监理通知单

工程名称：汨罗 2×20 兆瓦渔光互补扶贫项目

编号：ZHJL-ML-057

事由：关于光伏区施工质量事宜

高压电缆桥架严重弯曲

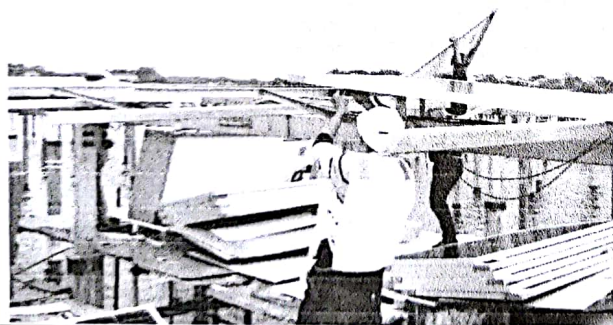
2、发现 22 区域高压电缆桥架部分段整体弯曲严重。

针对上述问题，要求施工单位立即整改，严格按图纸设计及规范要求施工。要求施工单位整改完成自检合格后，报监理项目部复查，否则将给予严厉处罚。后附相关问题照片。
